P.U.E.
PIANO URBANISTICO ESECUTIVO
COMPARTO Cp/14

(in sostituzione della "Tav. P1b" del PUE adottato)
PLANIMETRIA DI PROGETTO DEL PUE CP/14 ADEGUATA ALLE PRESCRIZIONI Lett. a), d)
DELLA DELIBERAZIONE DI ADOZIONE DEL COMMISSARIO AD ACTA, N. 1 DEL 21/02/2018

TAV. P1b_BIS

**PLANIMETRIA DI PROGETTO (SCALA 1:500) DEL P.U.E. CP/14,
ADEGUATA ALLE PRESCRIZIONI (Lettere a, d)
DELLA DELIBERAZIONE DI ADOZIONE DEL COMMISSARIO AD ACTA, N. 1 DEL 21/02/2018**

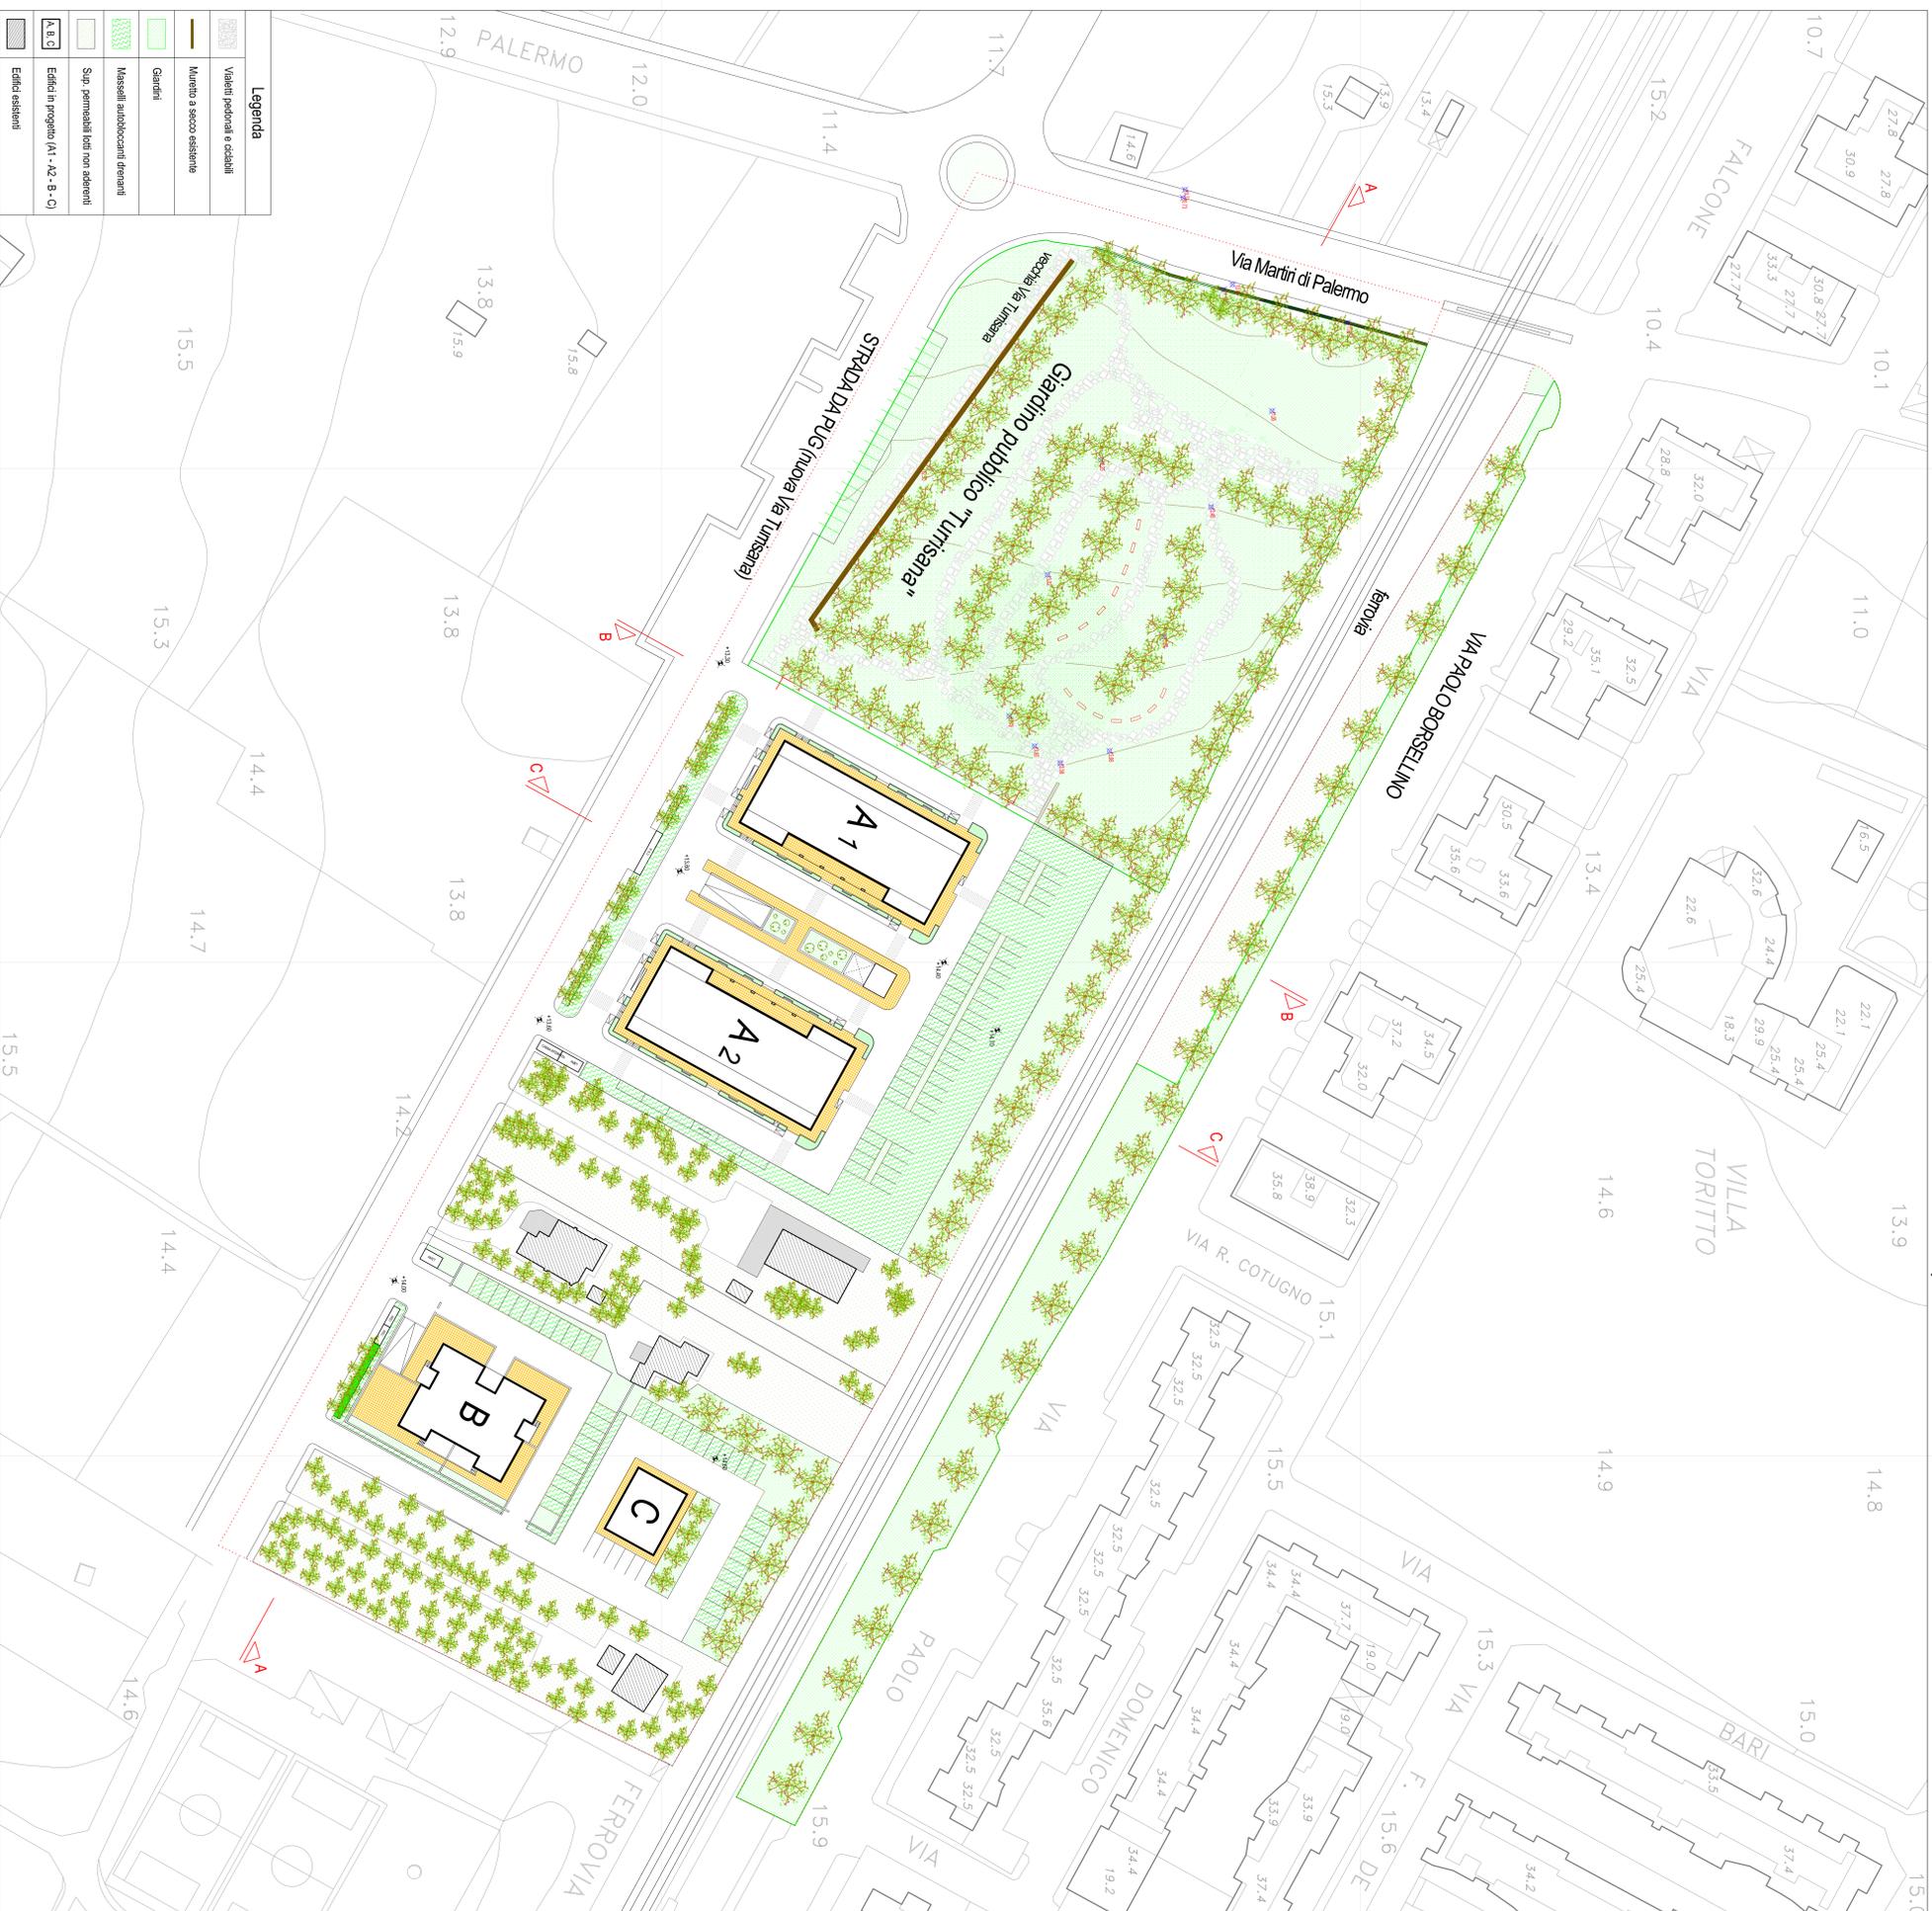
Verifica Superfici permeabili in risposta alla prescrizione lett. a) della Deliberazione di Adozione del PUE Cp/6, n° 1 del 21/02/18
N.B.: La presente verifica sostituisce l'analoga verifica riportata in Tra. D/2 del PUE adottato.

Permetto, le Superfici permeabili del PUE Cp/14 sono state incrementate da mq. 4.875 previsti nel PUE adottato, a mq. 5.332 per un totale di mq. 819 in più rispetto alle superfici minime previste dalla N. 1 del 21/02/18. Af = mq. 4.538, Sp min. = mq. 4.538, Sp max. = mq. 5.332. Le superfici permeabili sono state incrementate del 13% rispetto a quanto previsto dalla N. 1 del 21/02/18.

Af + Af: Sup. fondiaria edifici di progetto mq. 14.152 Sup. permeabile in progetto: mq. 997
Af: Superficie fondiaria villa Ronchi A mq. 997 (3.053+290+955+127+60+404+26+37+96+19+208) = mq. 5.332

Sp min.: Sup. permeabile minima (30% Af) mq. 4.538

Verifica Sup. permeabile: 5.332 > 4.538
